**Verslag huishoudelijke elektrische installatie op laagspanning en zeer lage spanning****Algemeen:**

Referentie: 011-20260224-04	Datum controle: 24/02/2026
Keurder: 011

Eigenaar: Onbekend	EAN-code: 541459500000414119
Adres installatie: Dokter Emiel Van Dammestraat 22, 2660 - Hoboken	Nummer teller(s): 1SAG3200462821
Distributienetbeheerder installatie: Fluvius	
Datum uitvoering installatie:	☒ Vóór 01/10/1981 ☐ Tussen 01/10/1981 en 01/06/2020 ☐ Vanaf 01/06/2020
Type:	☒ Wooneenheid ☐ Niet-huishoudelijk ☐ PV ☐ Batterij ☐ Laadpaal

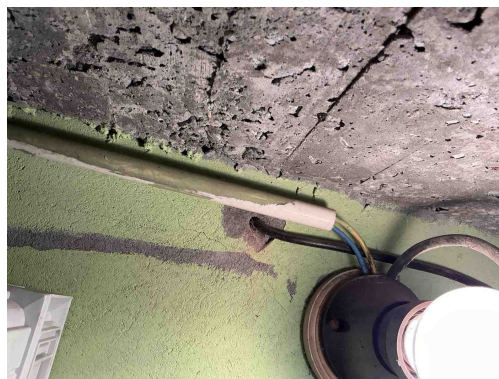
B30 - De houder van de beveiliging in een huishoudelijke ruimte is niet voorzien van aangepaste kalibreerelementen (Boek1: 5.3.5.5).

Opmerking: Oa bord 1

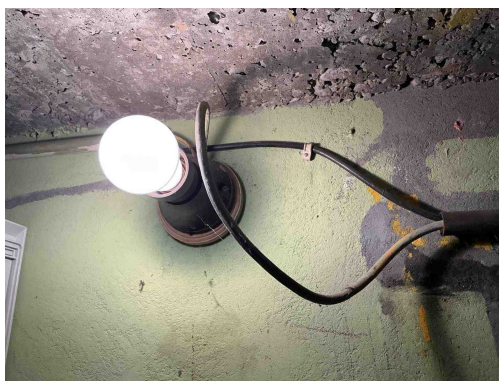
C21 - Het gebruik van geleiders van het type VOB, zonder bijkomende afscherming is niet toegestaan (Boek 1: 5.2.9.6).

Opmerking: Oa kelder

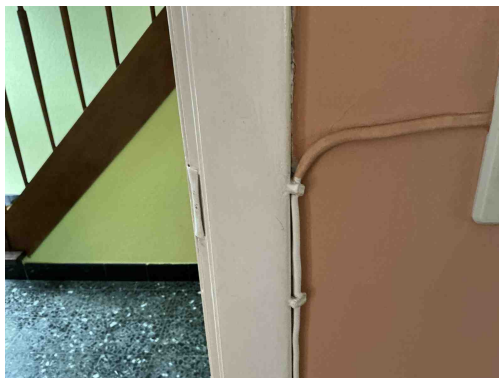
C38 - Het gebruikte kabeltype (snoerkabel) voldoet niet aan de specificaties die van toepassing zijn op voedingsleidingen voor vaste installatie (Boek 1: 1.4.2.1, 5.2.6.2).

Opmerking: Oa kelder, woonkamer, slaapkamers, garage

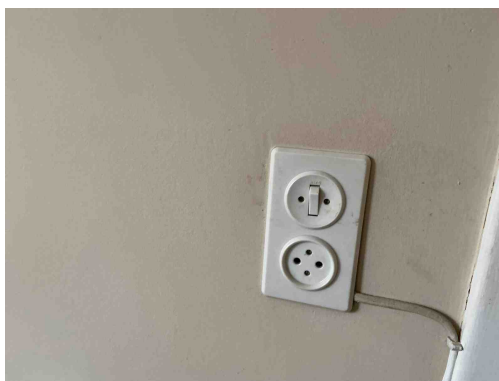
C38 - Het gebruikte kabeltype (snoerkabel) voldoet niet aan de specificaties die van toepassing zijn op voedingsleidingen voor vaste installatie (Boek 1: 1.4.2.1, 5.2.6.2).

Opmerking: Oa kelder, woonkamer, slaapkamers, garage

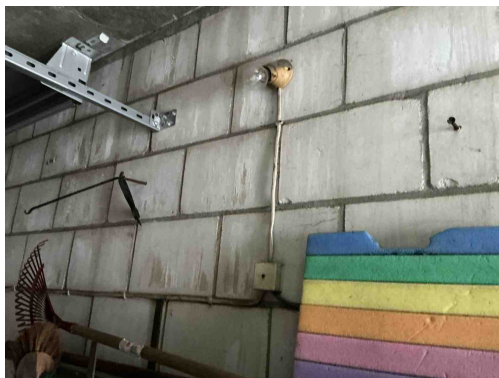
C38 - Het gebruikte kabeltype (snoerkabel) voldoet niet aan de specificaties die van toepassing zijn op voedingsleidingen voor vaste installatie (Boek 1: 1.4.2.1, 5.2.6.2).

Opmerking: Oa kelder, woonkamer, slaapkamers, garage

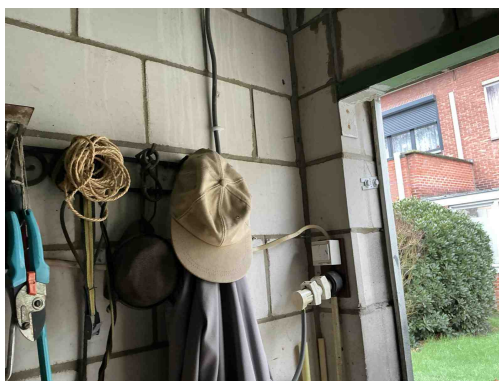
C38 - Het gebruikte kabeltype (snoerkabel) voldoet niet aan de specificaties die van toepassing zijn op voedingsleidingen voor vaste installatie (Boek 1: 1.4.2.1, 5.2.6.2).

Opmerking: Oa kelder, woonkamer, slaapkamers, garage

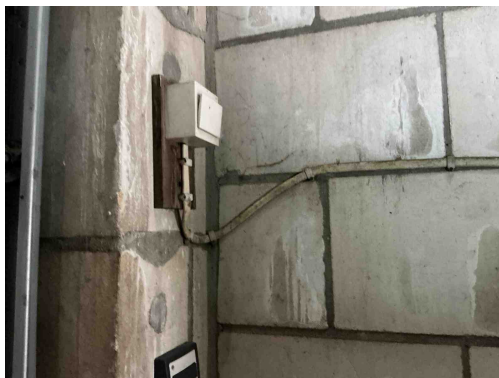
C38 - Het gebruikte kabeltype (snoerkabel) voldoet niet aan de specificaties die van toepassing zijn op voedingsleidingen voor vaste installatie (Boek 1: 1.4.2.1, 5.2.6.2).

Opmerking: Oa kelder, woonkamer, slaapkamers, garage

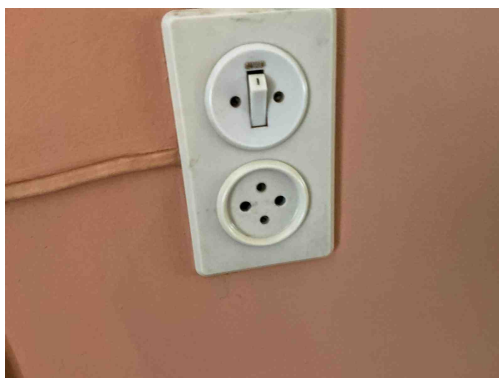
C38 - Het gebruikte kabeltype (snoerkabel) voldoet niet aan de specificaties die van toepassing zijn op voedingsleidingen voor vaste installatie (Boek 1: 1.4.2.1, 5.2.6.2).

Opmerking: Oa kelder, woonkamer, slaapkamers, garage

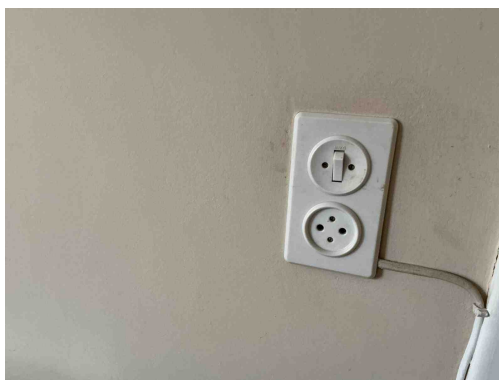
T11 - De contactdozen waarvan de toegekende stroomsterkte maximaal 16A en de toegekende spanning maximaal 250V bedraagt en niet bedoeld zijn voor de voeding van een of meerdere verbruikstoestellen voor een specifiek doel en niet geplaatst zijn in of op schakel- en verdeelborden, beschikken niet of IPXX-D (incl. gemeenschappelijke delen residentieel geheel) (Boek 1: 4.2.2.3/5.3.5.2).

Opmerking: Oa keuken, woonkamer, slaap

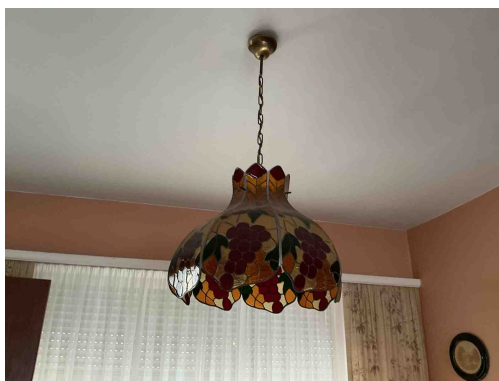
T11 - De contactdozen waarvan de toegekende stroomsterkte maximaal 16A en de toegekende spanning maximaal 250V bedraagt en niet bedoeld zijn voor de voeding van een of meerdere verbruikstoestellen voor een specifiek doel en niet geplaatst zijn in of op schakel- en verdeelborden, beschikken niet of IPXX-D (incl. gemeenschappelijke delen residentieel geheel) (Boek 1: 4.2.2.3/5.3.5.2).

Opmerking: Oa keuken, woonkamer, slaap

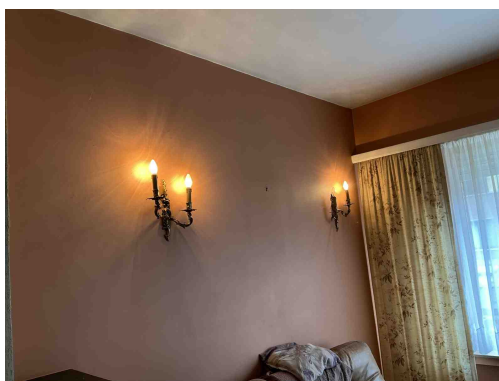
Klasse 0 toestellen niet toegelaten
Opmerking: Oa woonkamer , slaapkamer , hal

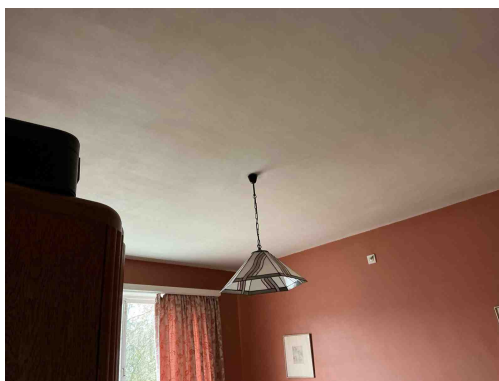
Klasse 0 toestellen niet toegelaten
Opmerking: Oa woonkamer , slaapkamer , hal

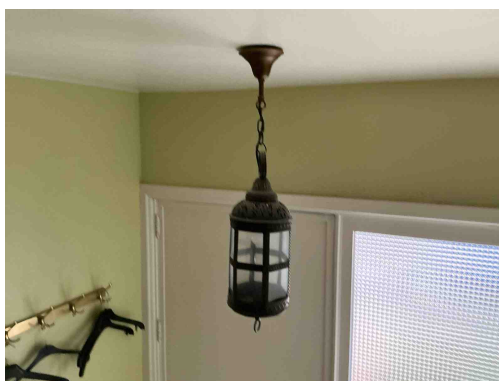
Klasse 0 toestellen niet toegelaten
Opmerking: Oa woonkamer , slaapkamer , hal

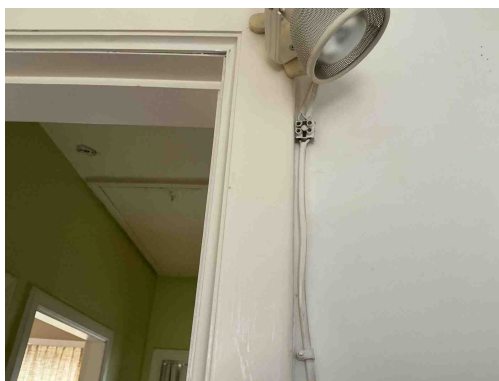
Klasse 0 toestellen niet toegelaten
Opmerking: Oa woonkamer , slaapkamer , hal

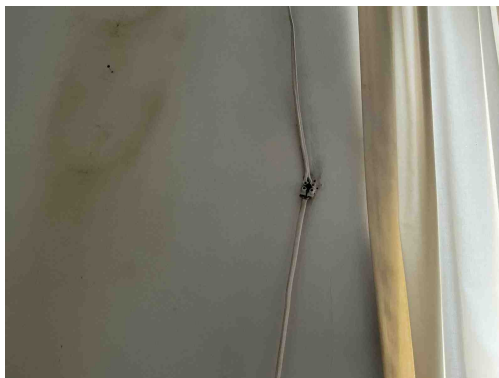
C35 - Er zijn doorverbindingen gemaakt met lusterklemmen; er kon niet aangetoond worden dat deze klemmen geschikt zijn voor de aanwezige spanning, stroom en draadsectie en dat ze "CE" zijn (Boek 1: 1.4.2.1.).

Opmerking: Oa slaapkamer

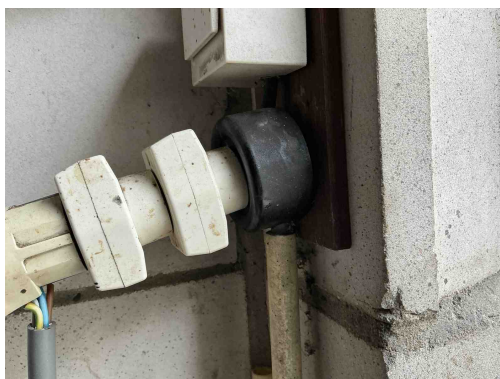
C35 - Er zijn doorverbindingen gemaakt met lusterklemmen; er kon niet aangetoond worden dat deze klemmen geschikt zijn voor de aanwezige spanning, stroom en draadsectie en dat ze "CE" zijn (Boek 1: 1.4.2.1.).

Opmerking: Oa slaapkamer

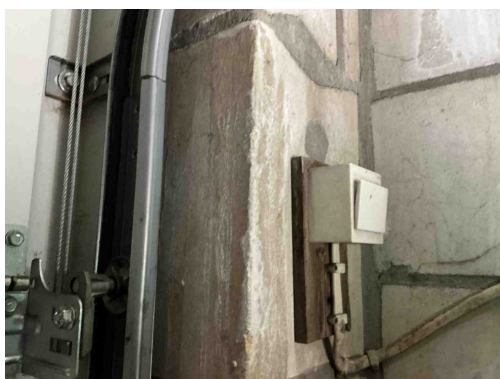
T13 - Opbouwcontactdozen en/of -schakelaars zonder achterplaatje mogen niet rechtstreeks op een brandbare ondergrond bevestigd worden (Boek 1: 4.3.3.5).

Opmerking: Oa garage

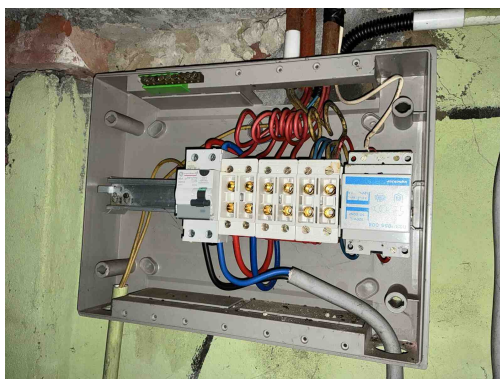
T13 - Opbouwcontactdozen en/of -schakelaars zonder achterplaatje mogen niet rechtstreeks op een brandbare ondergrond bevestigd worden (Boek 1: 4.3.3.5).

Opmerking: Oa garage
